～検討事項～

～検討結果～

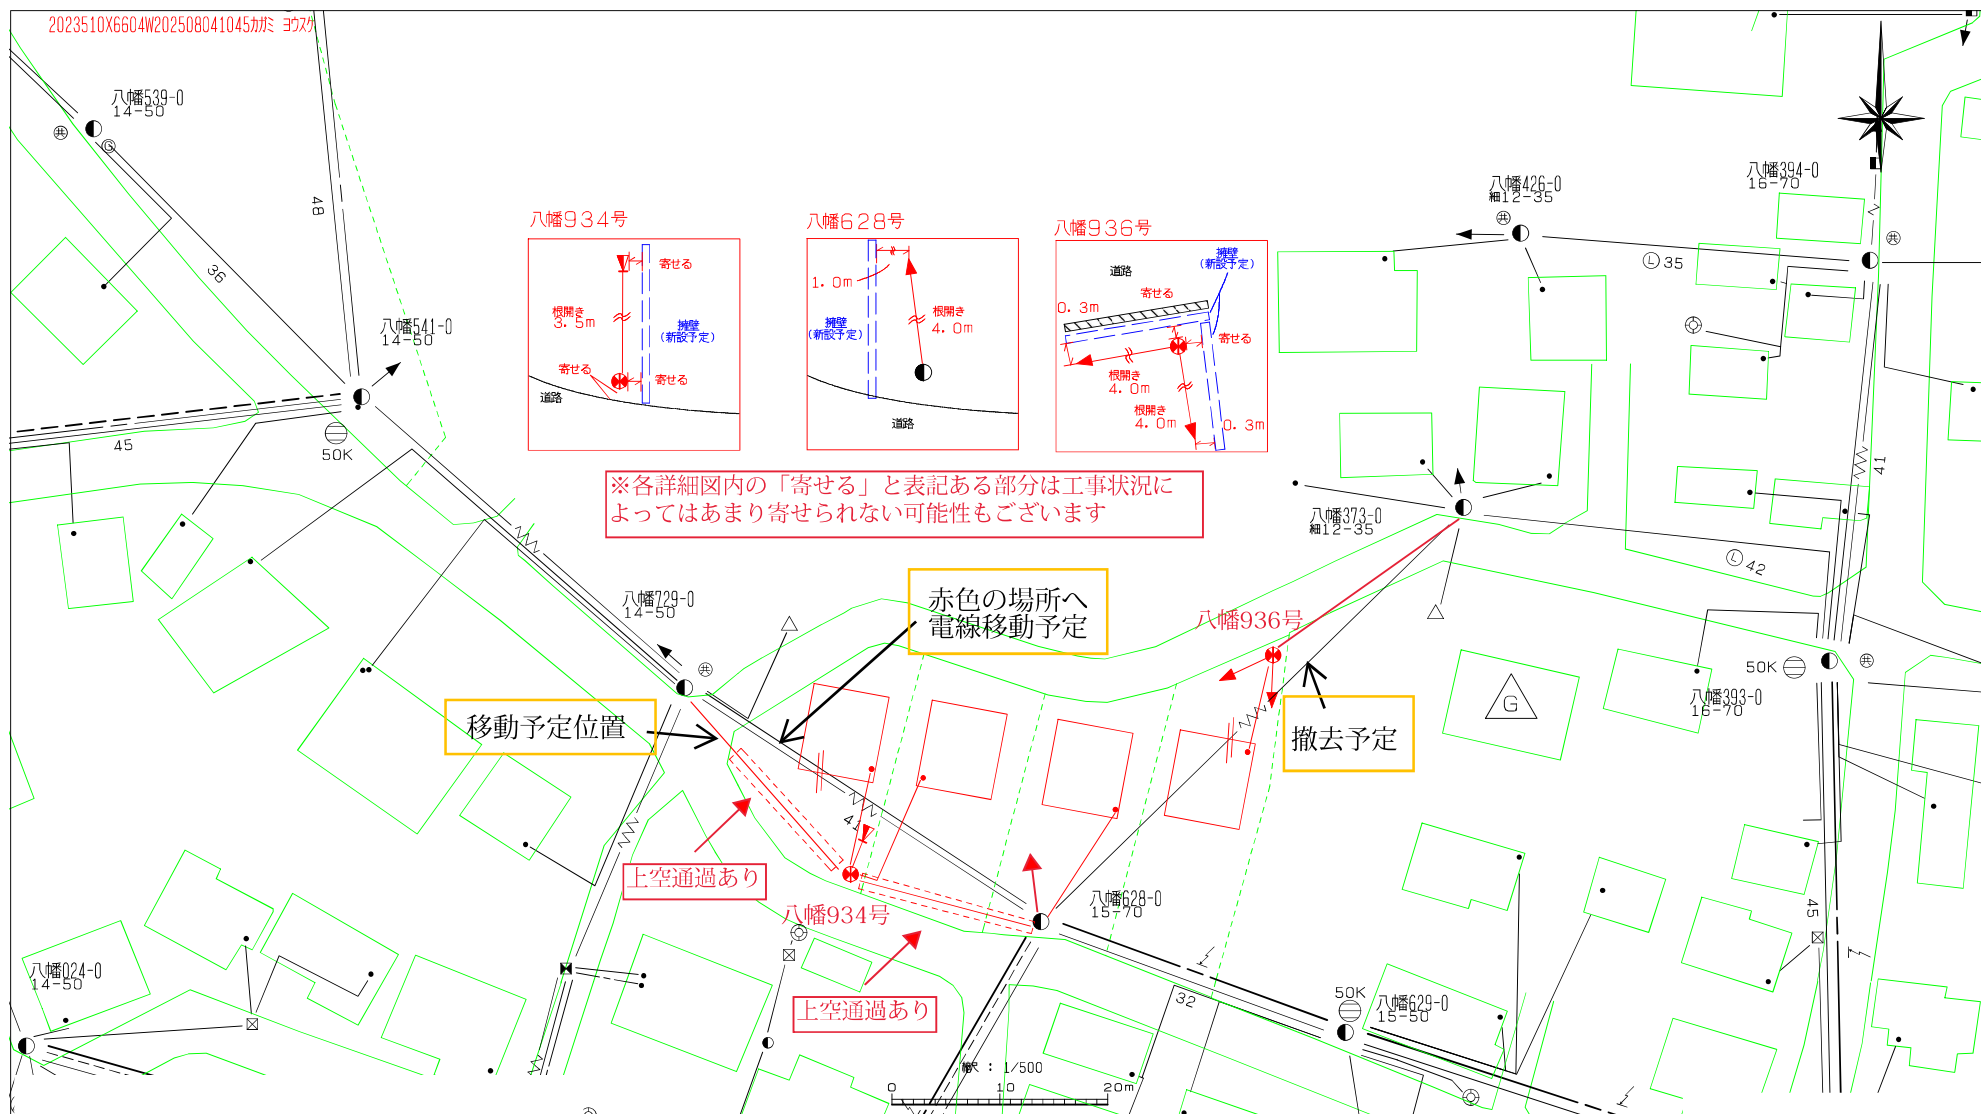
- ・本設：50A×4
- ・仮設：40A×4

・臨時（仮設）同時撤去にて既存設備による供給可能

※本線支障部分については「8CF0162」にて越境緩和予定

・各区画受点地上高：4.0m以上となるよう受点位置選定をお願いいたします

※受点高さ：4.0m以下となる場合は一号柱（お客さま柱）のご準備をお願いいたします

・引込線が窓・ベランダ等から触れられないよう受点位置選定をお願いいたします
